Groupe de travail en matière de roulement et de freinage

Règlement n° 90 (Garnitures de frein assemblées de rechange)

Proposition d'amendements au Règlement n° 90 (Garnitures de frein assemblées de rechange)

Communication des experts de l'Italie*

- «1. Modèles de disques de frein pour les véhicules des **catégories M, N et O** (exemples)
...».

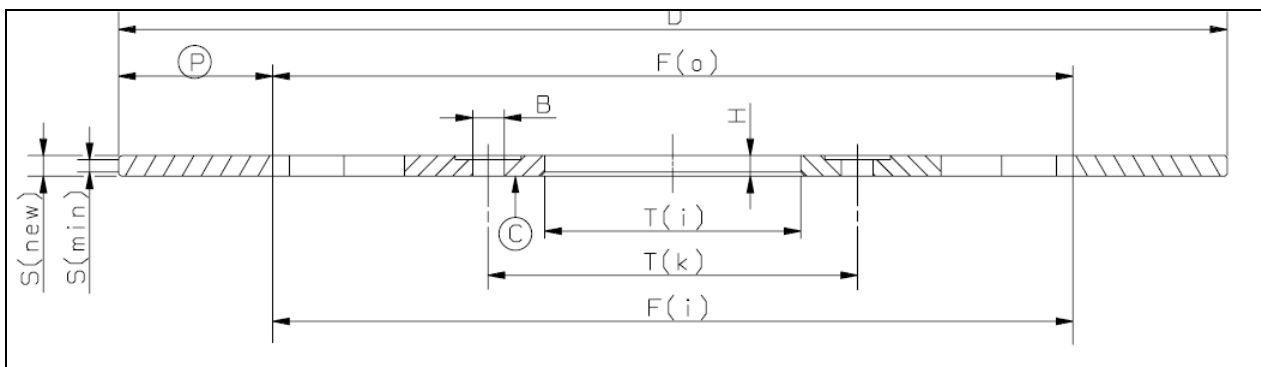
Paragraphe 1, modifier comme suit:

«3. Modèles de disques de frein (exemples) pour les véhicules des catégories L1, L2, L3, L4 et L5

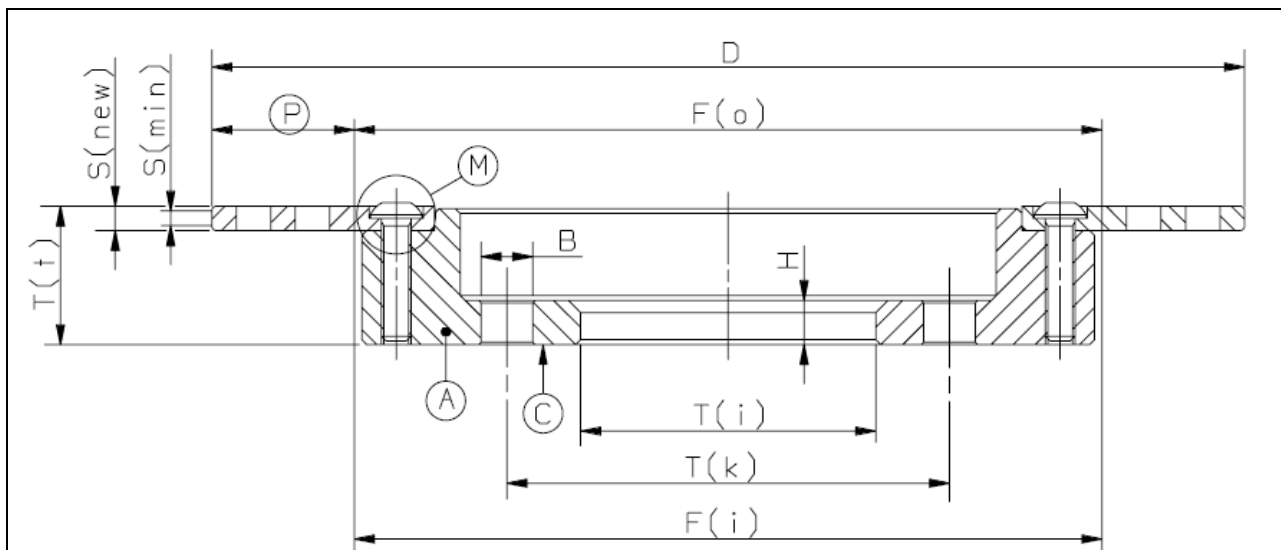
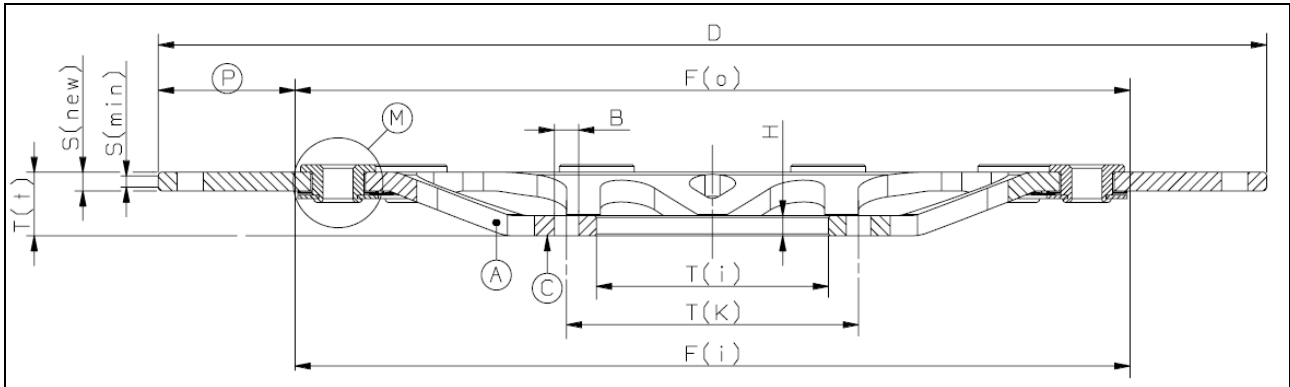
Ajouter un nouveau paragraphe 3, libellé comme suit:

Type monobloc: disque de frein dont la piste de frottement et le bol sont d'un seul tenant et sont donc produits à partir du même matériau

Type à plusieurs composantes fixées l'une à l'autre: disque de frein dont la piste de frottement est en acier, tandis que le bol est fait d'un autre matériau, généralement l'aluminium; les deux éléments sont rigidement fixés l'un à l'autre au moyen de vis ou de rivets

Type flottant: disque de frein dont la piste de frottement est radialement libérée du bol pour permettre sa dilatation thermique
